改善箇所説明図

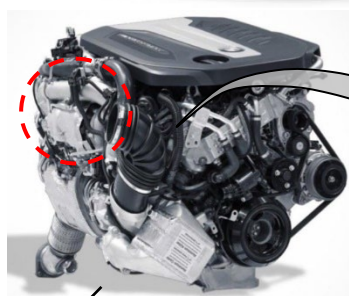
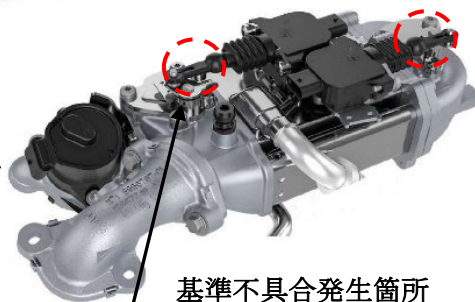
基準不具合発生箇所

ペンドラムサポート

不具合の内容

排気ガス再循環装置（EGR）において、バルブフラップ操作アクチュエーターのペンドラムサポートの製造管理が不適切なため、ペンドラムサポートが破損することにより、バルブフラップの切り替え不良になることがある。そのため、バルブフラップの切り替えができなくなるとエンジン警告灯が点灯する。

全車両、フラップ操作調整アクチュエーターのペンドラムサポートを良品と交換する。

識別：作業完了車は、左フロントドアのロウヒンジのボルト（頭）に白ペイントを塗布する。
